南京江北新区管理委员会建设项目批前公示

拓展科技高精密环境控制装备生产及服务项目 规划许可变更

根据项目施工图图纸深化，结合工艺等使用需求，对该项目总图、1#楼、3#楼进行局部优化,调整内容如下：

总平面图变更后

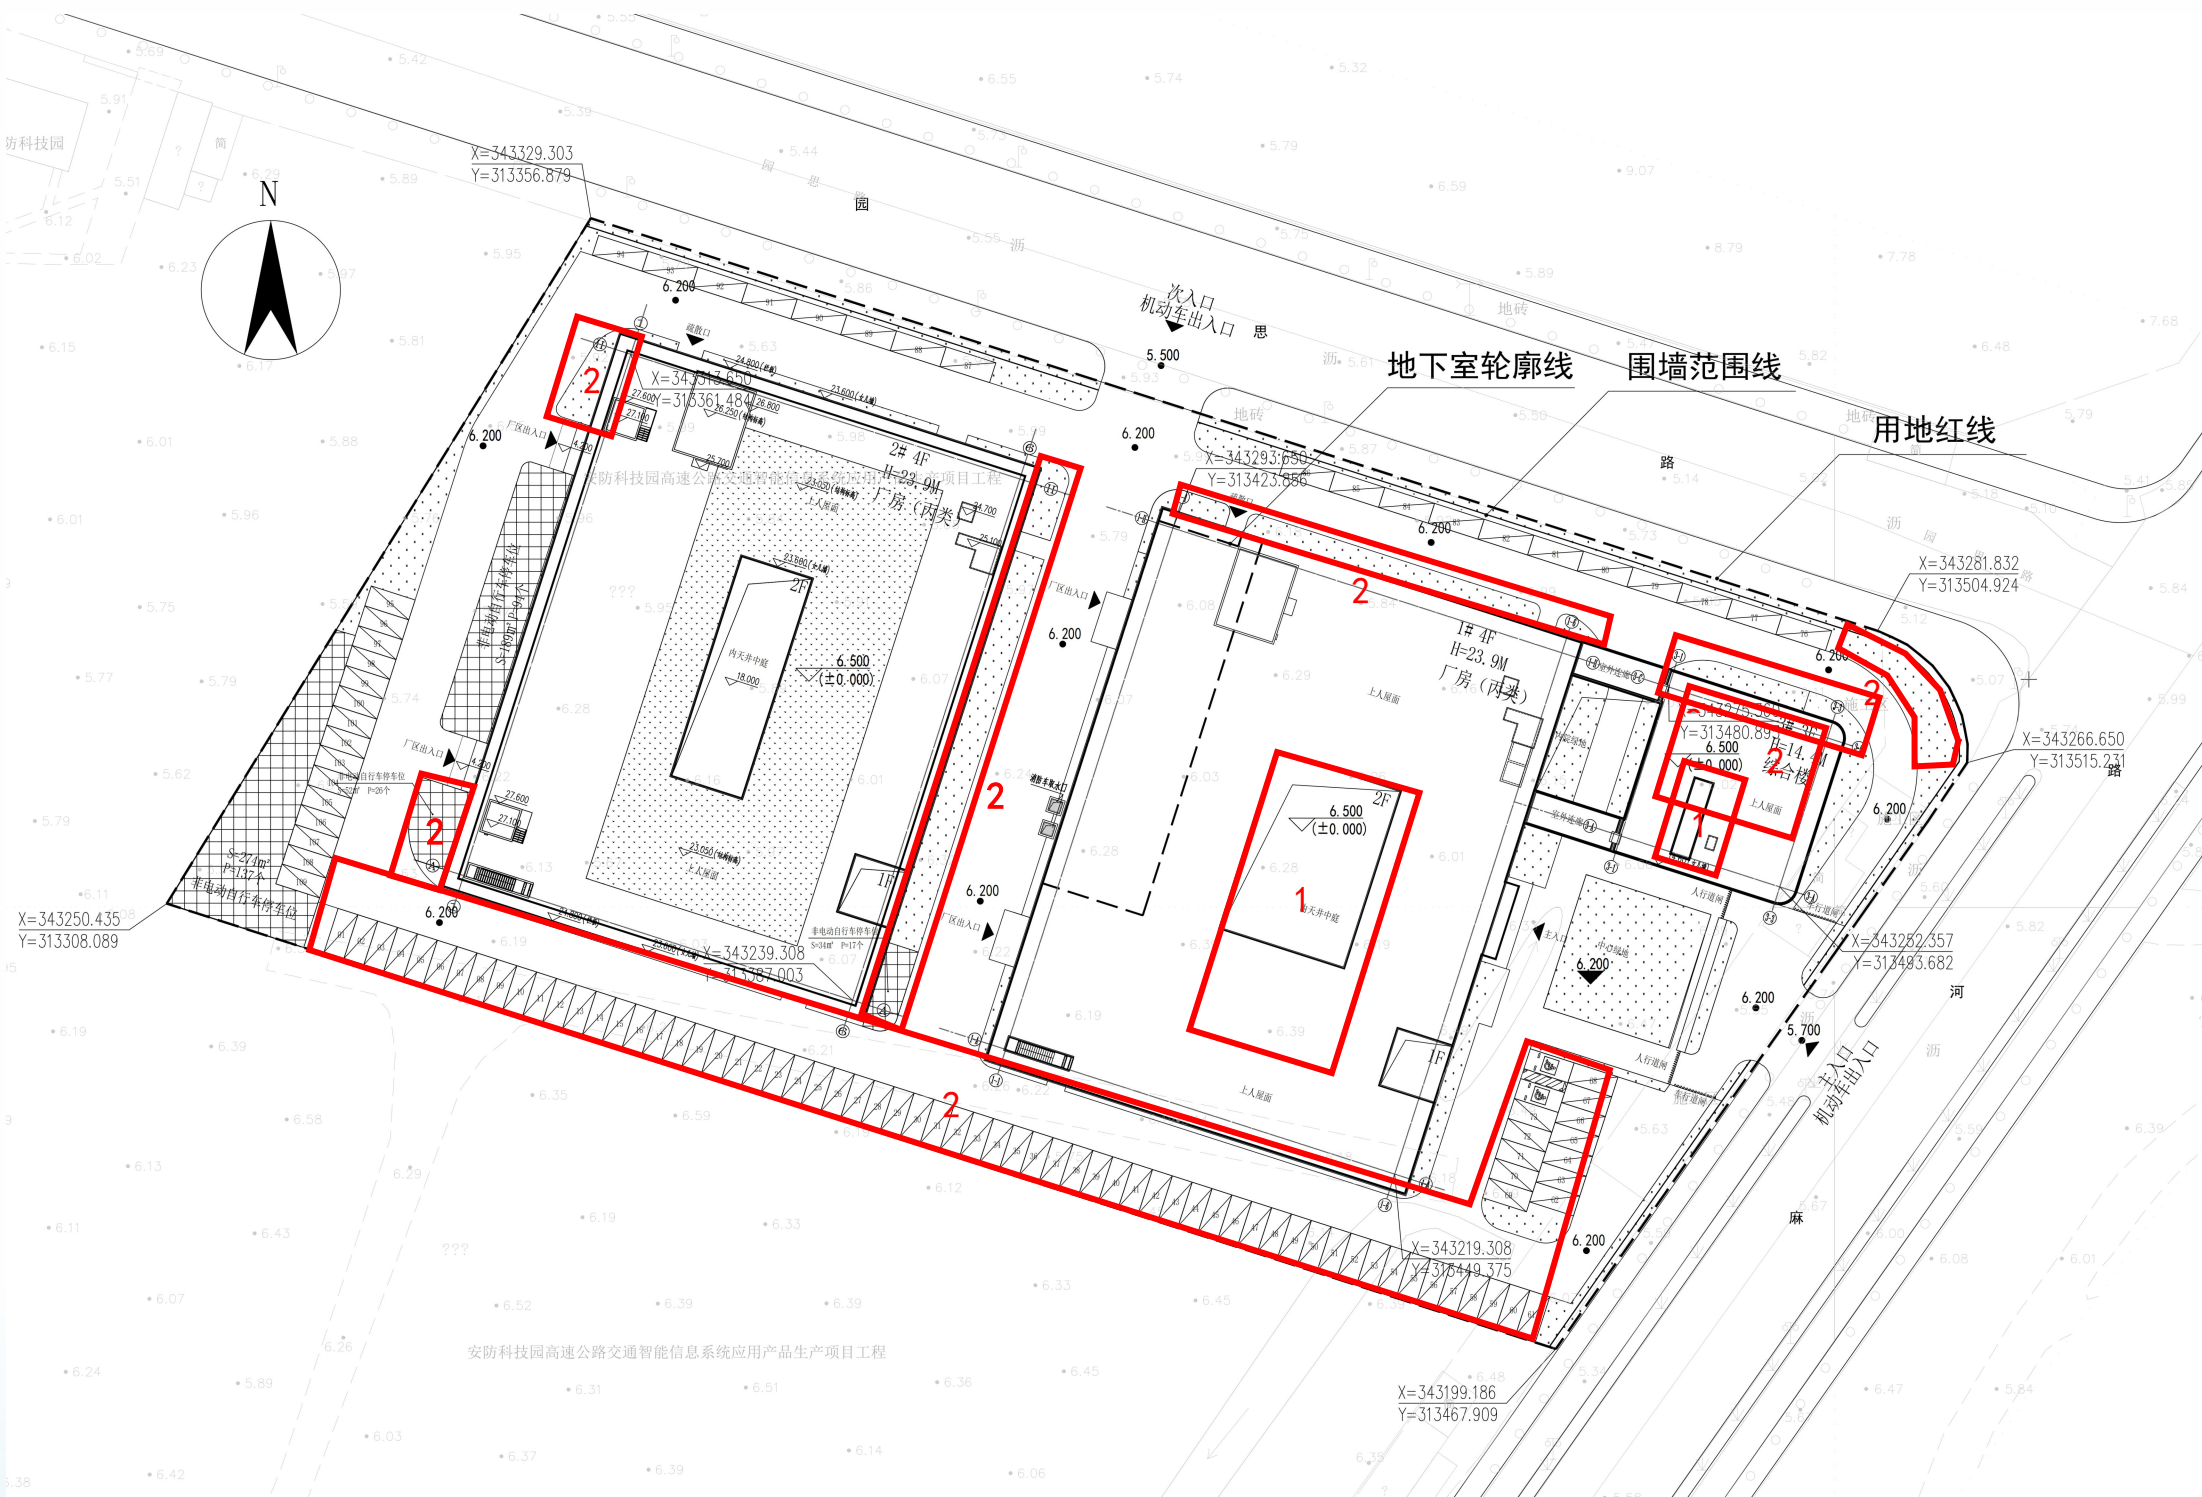
- 1、1#楼内天井中庭轮廓调整，尺寸由 33.2*17.8m 调整为 21.6*15.2m，地上建筑面积由 12443.28 m² 调整为 13200.84 m²，计容建筑面积由 14508.01 m² 调整为 14937.72 m²；3#楼出屋面楼梯间增加玻璃顶盖；地上建筑面积由 1247.43 m² 调整为 1270.46 m²。容积率由 2.00 调整为 2.04。
- 2、总平面机动车位位置调整，数量由 106 个调整为 109 个，增加 3 个，非机动车车位范围调整，数量由 272 个调整为 274 个，增加 2 个；景观绿地范围调整，绿化率保持不变。

1#楼立面效果图变更前

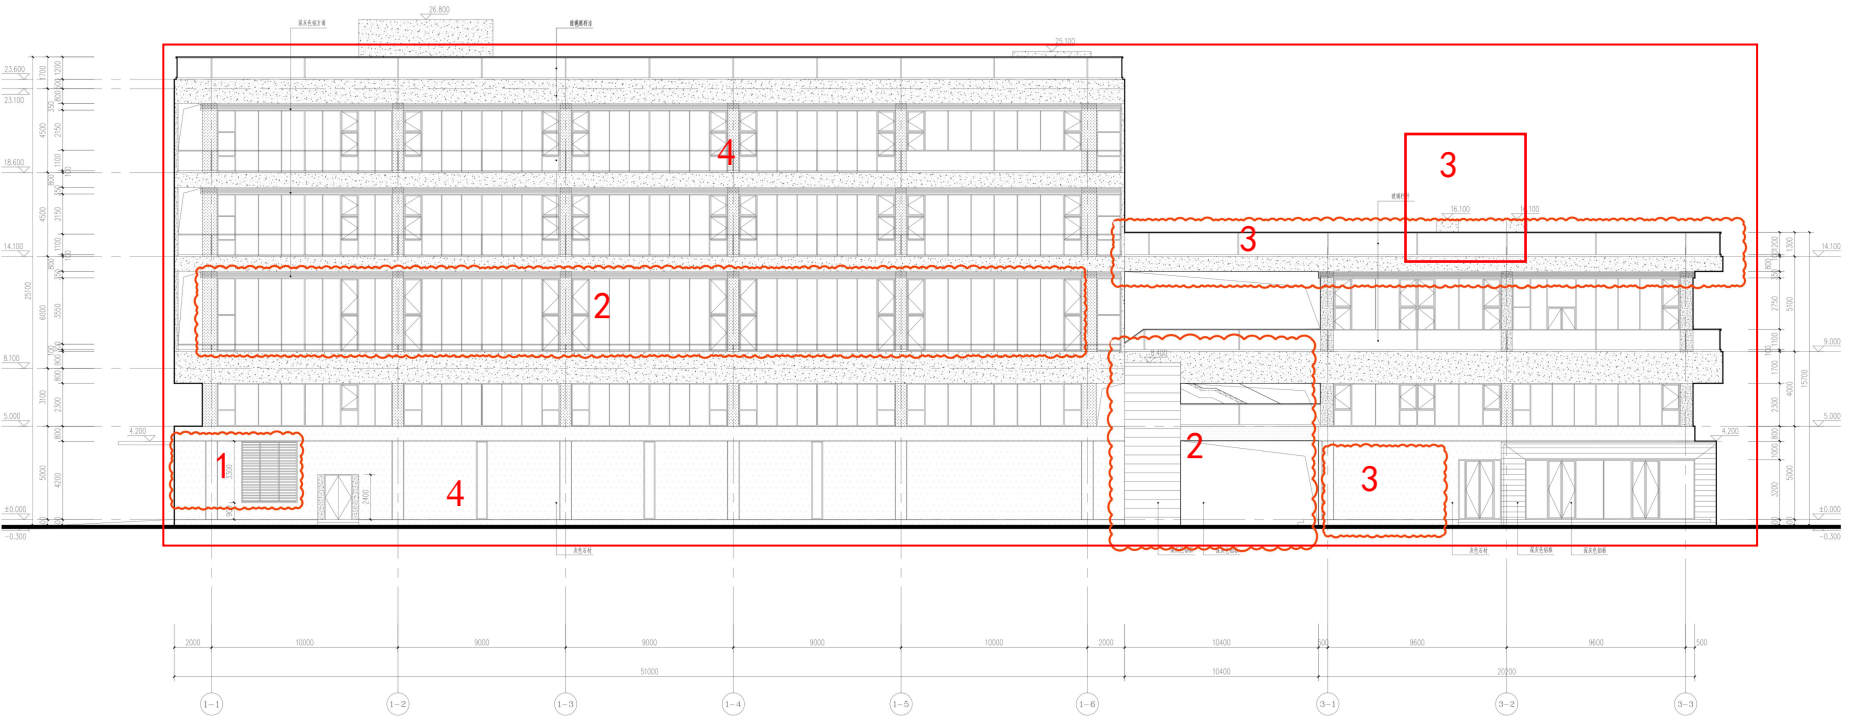
2.立面图：一层外立面材质由铝板调整为石材；1#楼外窗、百叶、雨棚形式调整，取消竖向铝方通；3#楼门窗调整，屋顶出屋面楼梯间增加玻璃顶盖。

1#楼、3#楼 1-1~3-3 立面变更前

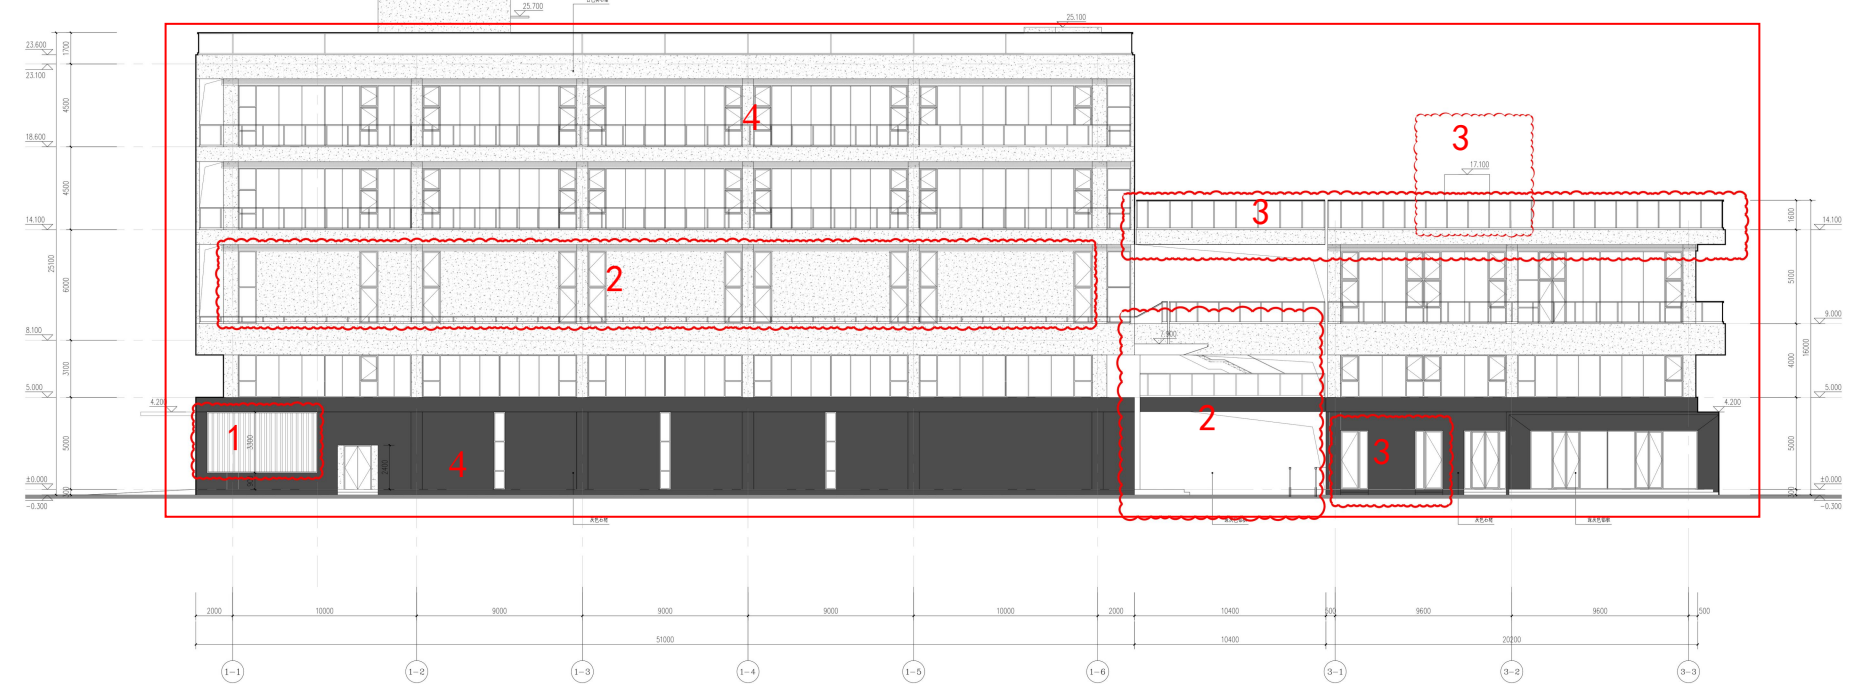
- 1、1#楼 1-1~3-3 立面根据平面优化百叶窗尺寸大小。
- 2、1#楼 1-1~3-3 立面窗洞调整，一层门厅雨棚形式调整，取消门罩。
- 3、3#楼 1-1~3-3 立面一层门窗调整，屋顶玻璃栏杆高度由 1300mm 调整为 1600mm；3#楼屋顶出屋面楼梯间增加玻璃顶盖，顶面高度为 17.1m。
- 4、1#楼、3#楼一层铝板调整为石材，二层及以上白色、深灰色真石漆调整为浅灰色真石漆。

1#楼 1-H~1-A 立面变更前

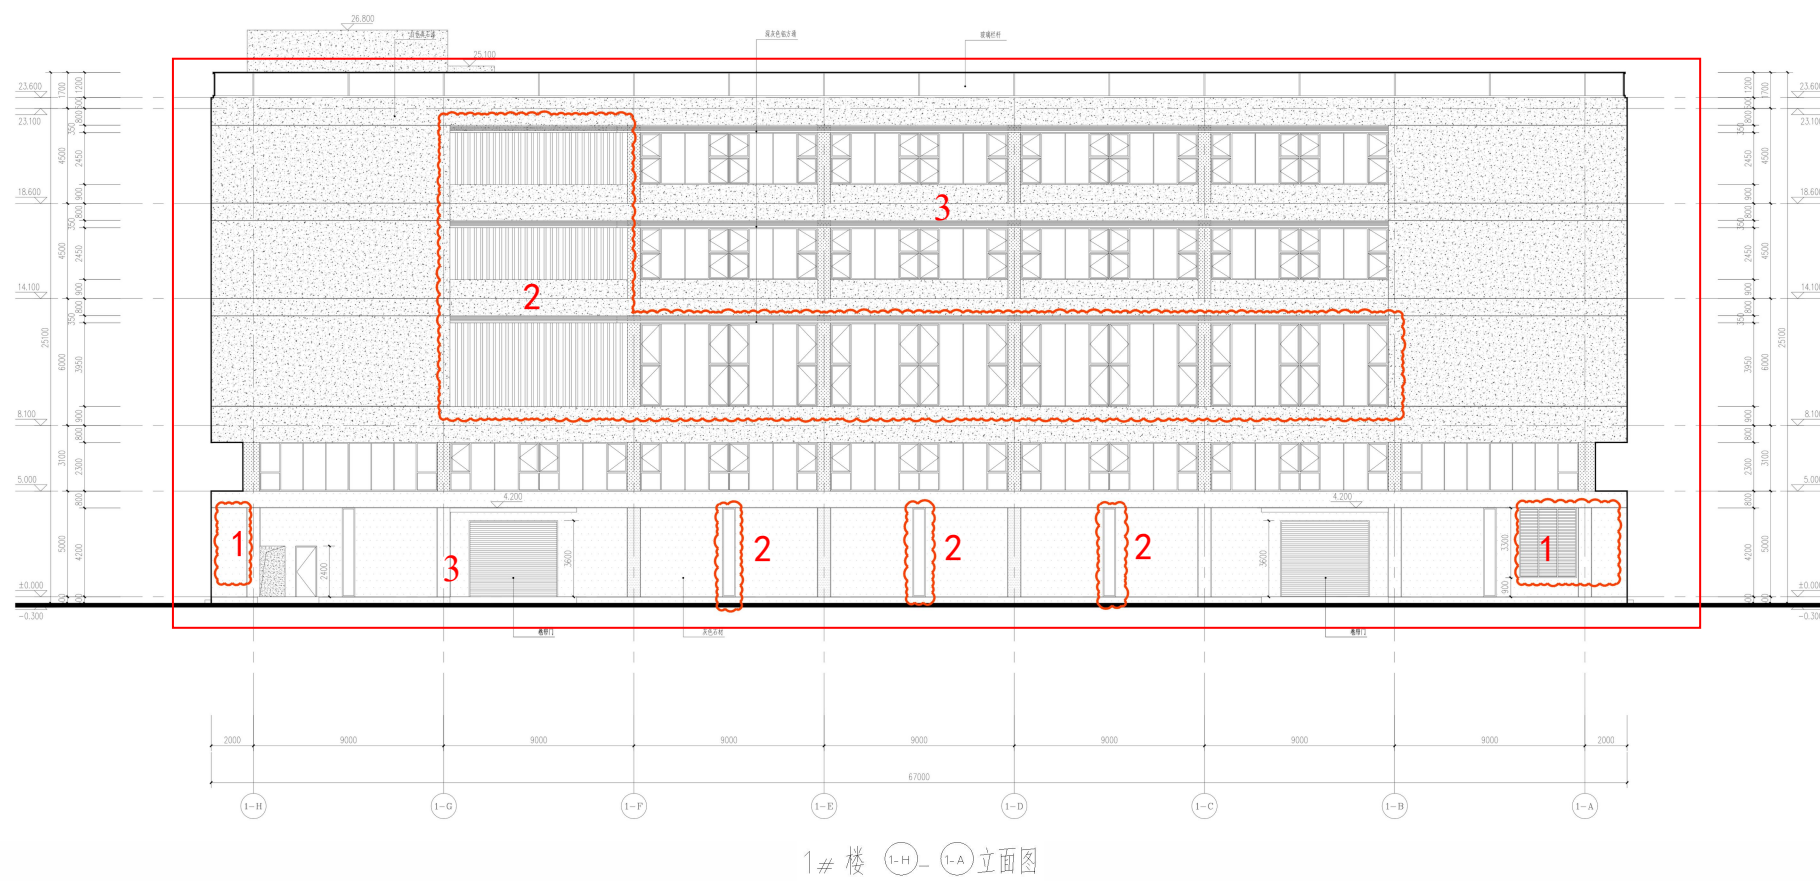
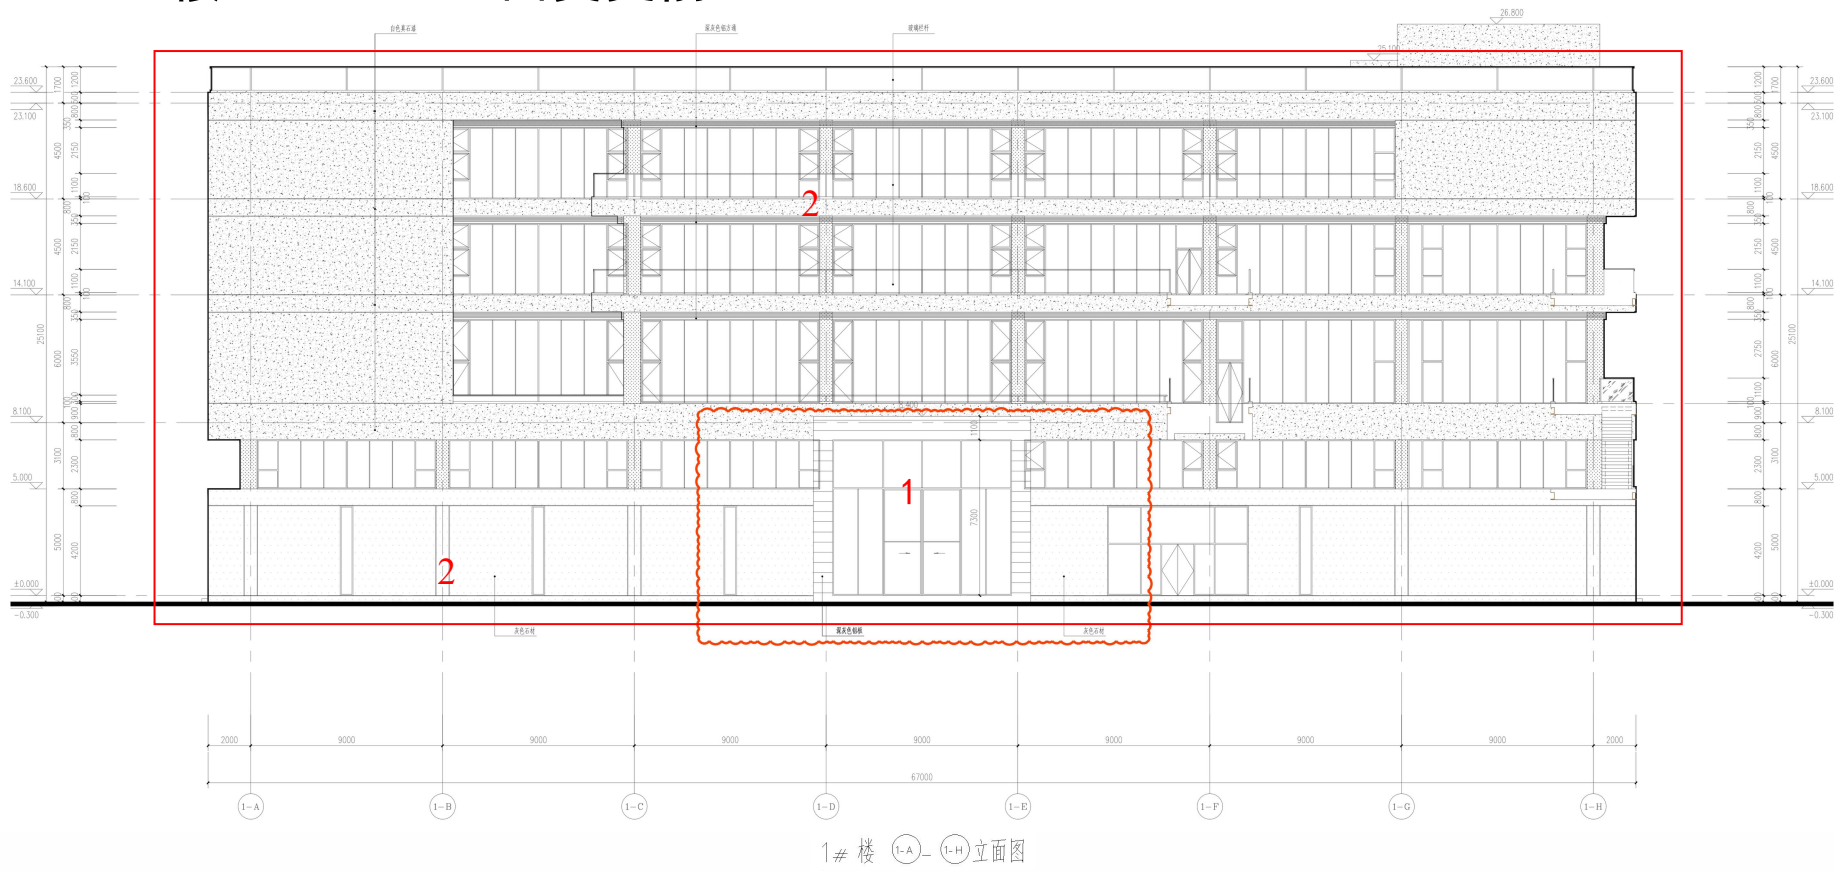
- 1、1#楼 1-H~1-A 立面根据平面优化百叶窗尺寸大小。
- 2、1#楼 1-H~1-A 立面窗洞调整，二-四层立面取消竖向铝方通。
- 3、1#楼、3#楼一层铝板调整为石材，二层及以上白色、深灰色真石漆调整为浅灰色真石漆。

1#楼 1-A~1-H 立面变更前

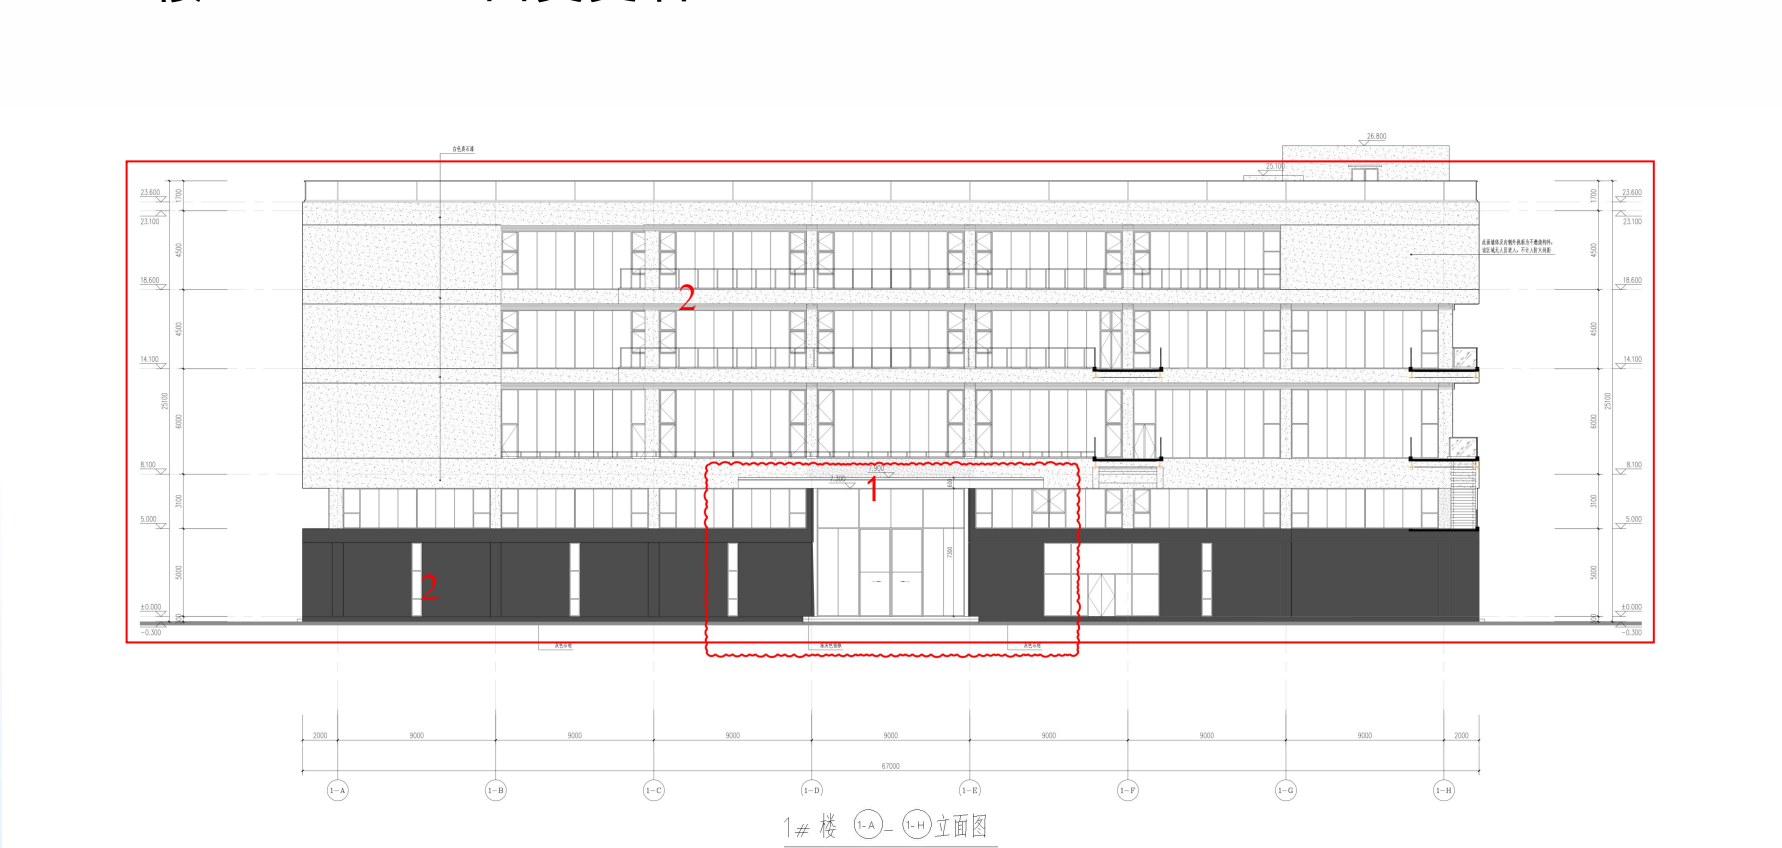
- 1、1#楼 1-A~1-H 立面门厅雨棚形式调整，取消门罩。
- 2、1#楼、3#楼一层铝板调整为石材，二层及以上白色、深灰色真石漆调整为浅灰色真石漆。
